Brandschutztechnische Fachplanung

Bauvorhaben: Main Riverside Lofts
Rheinstraße / Kirchgrabenstraße
65795 Hattersheim am Main

hier: Grundsatzplanung

Dokumentenstatus: Vorgang 005/2017, Datum 18.04.2017
Index A

| ZEICHNUNG Feuerwehzufahrten, Aufstellflächen u. Löschwasserversorgung | MABSTAB 1:500 |

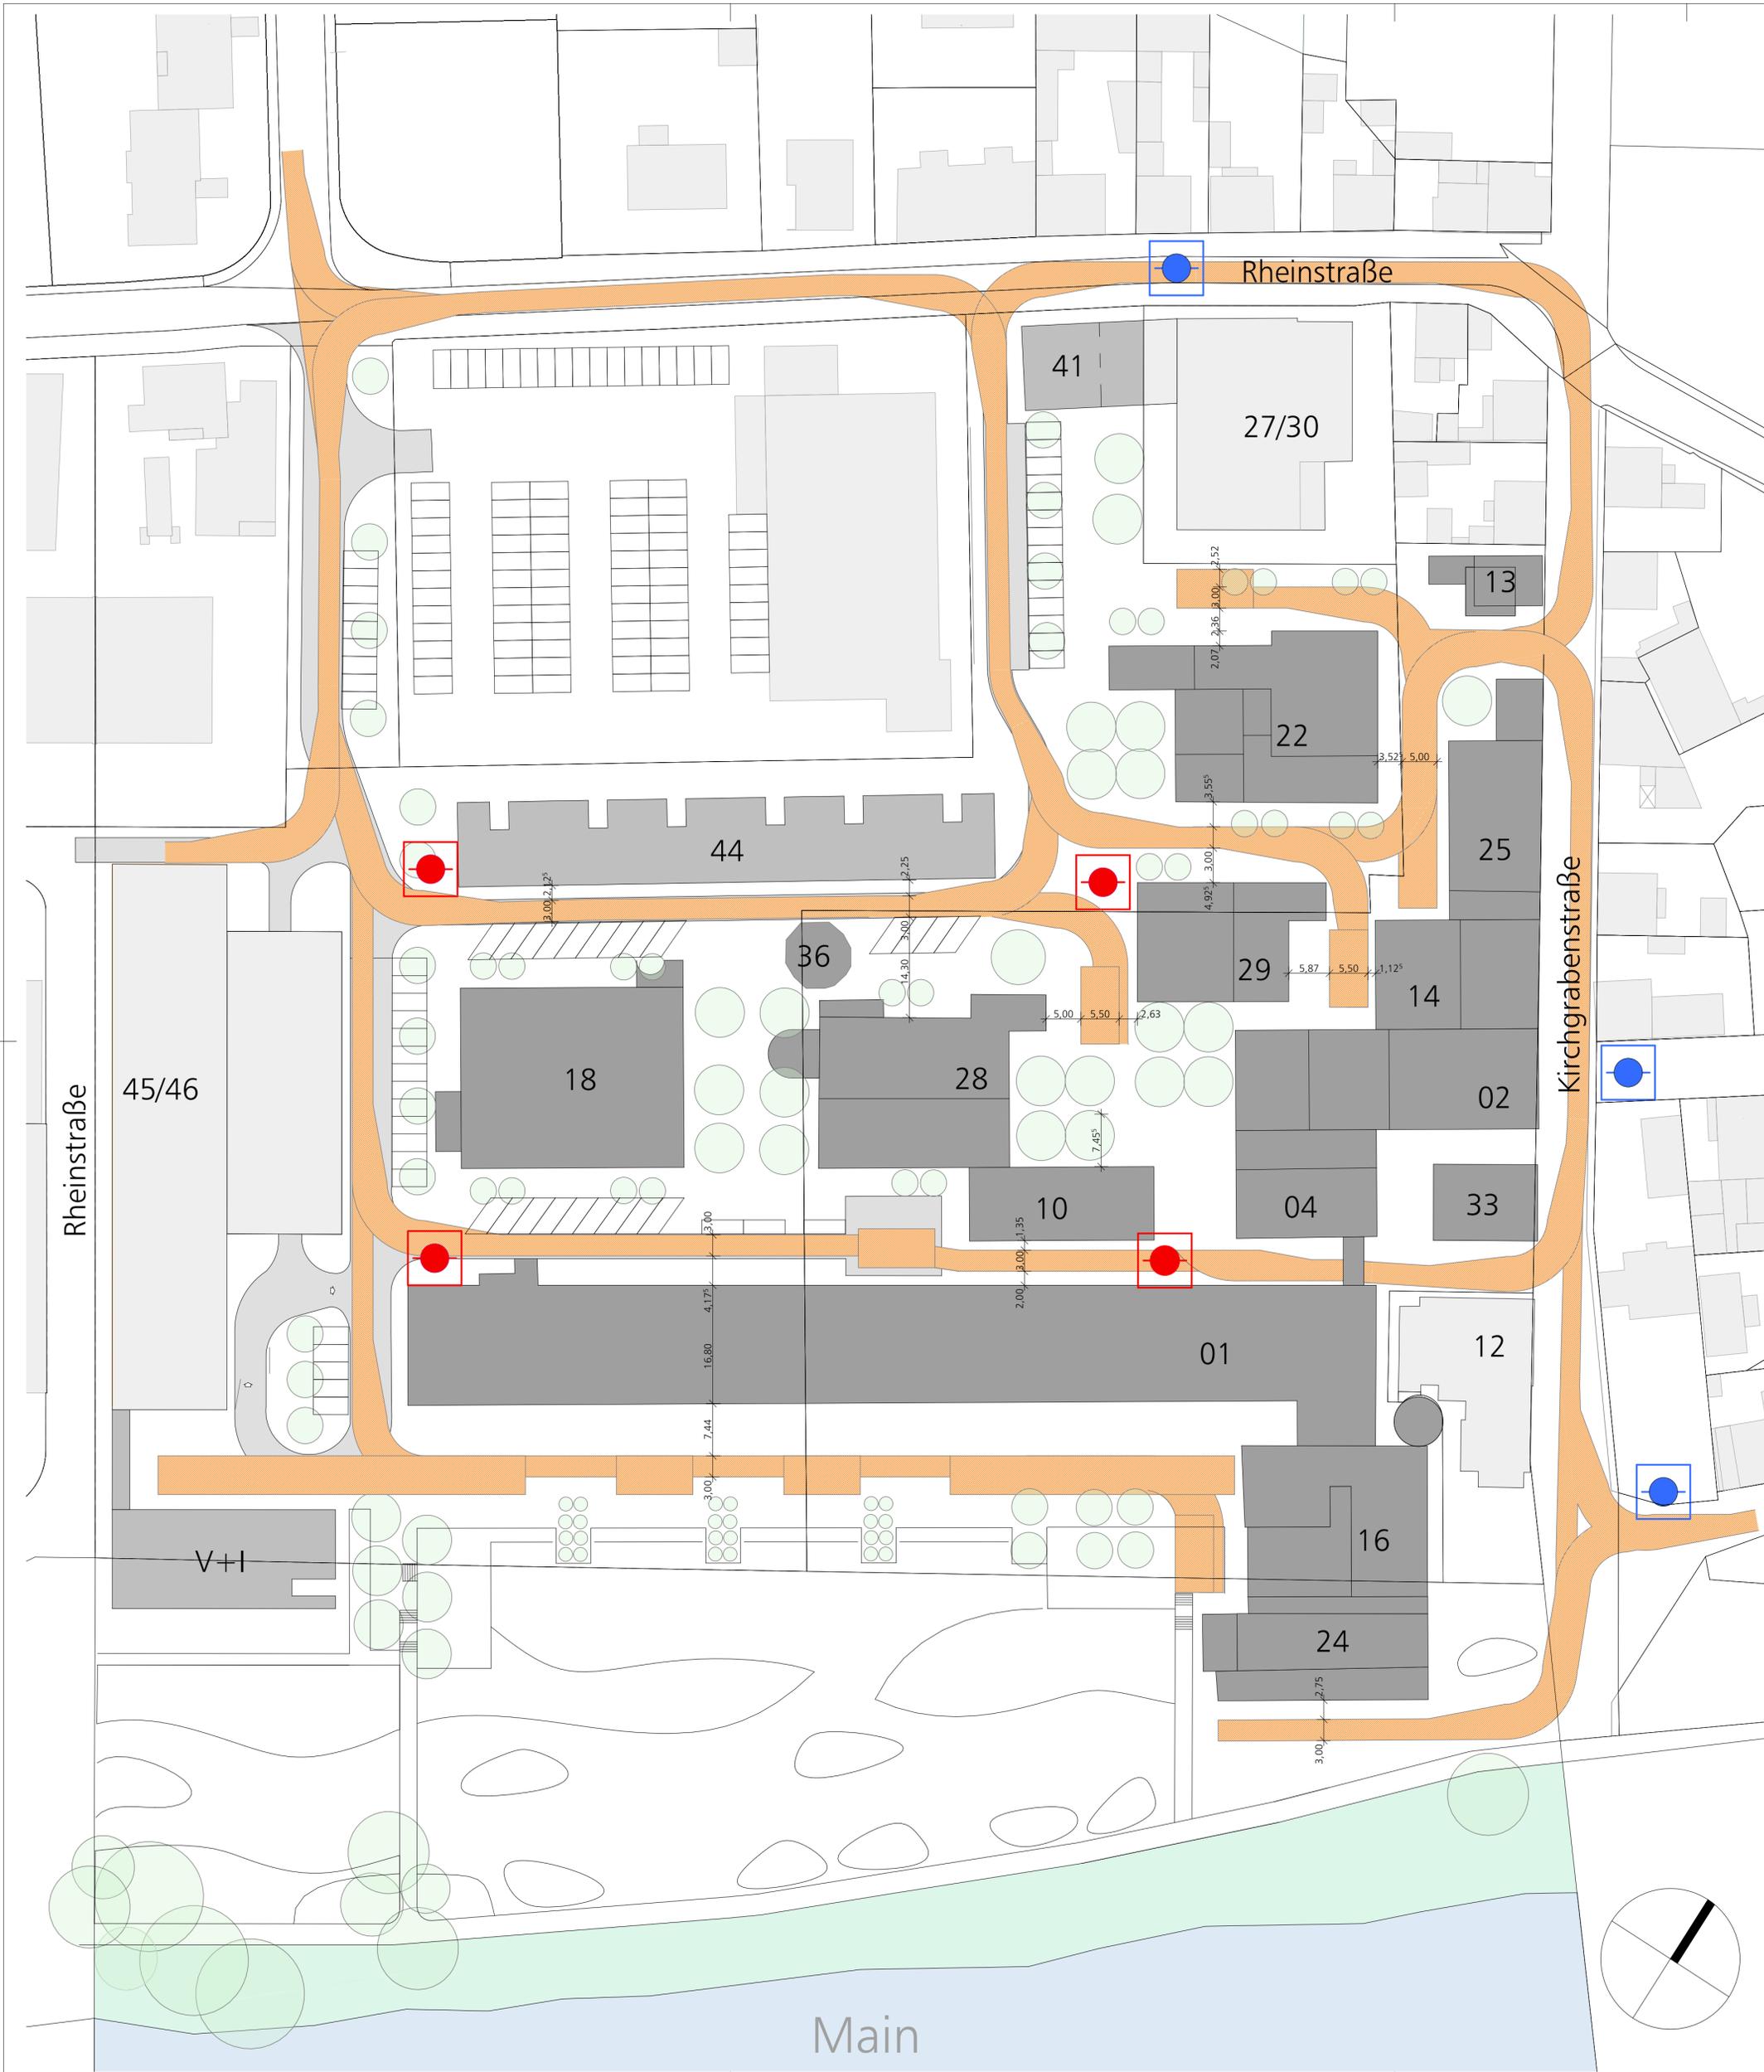
Die Durchfahrt zwischen den Hallen 01-Papierfabrik und 04-Papiermaschine sowie 10-Kollergänge beträgt ca. 6,35m. Für eine in diesem Bereich erforderliche Aufstellfläche wird gem. Punkt 8 der ‚Richtlinie über Flächen von der Feuerwehr‘ für das Land Hessen eine Mindestbreite von 8,50 m gefordert.

- 1.02 Fahrwege
Der Übersichtsplan ‚Feuerwehruzufahrten u. Aufstellflächen mit Löschwasserversorgung‘ ist unvollständig und zu ergänzen. bkplan
- 1.03 Löschwasserversorgung
Die Eintragung der Löschwasserversorgung (Unterflurhydranten) entspricht den Anforderungen; entsprechende Wartungsverträge sind nachzuweisen. PVP

- Der vorgelegte Übersichtsplan ‚Feuerwehruzufahrten u. Aufstellflächen mit Löschwasserversorgung‘ wird überarbeitet (s.Punkt 1.02) und in digitaler Form an Herrn Dammer und Herrn Linde übermittelt.

Da diese Mindestbreite durch die Bestandssituation nicht geleistet werden kann, ist ein Abweichungsantrag zu stellen.

Auch eine Probebefahrung zur Prüfung einer möglichen Aufstellfläche ist möglich.
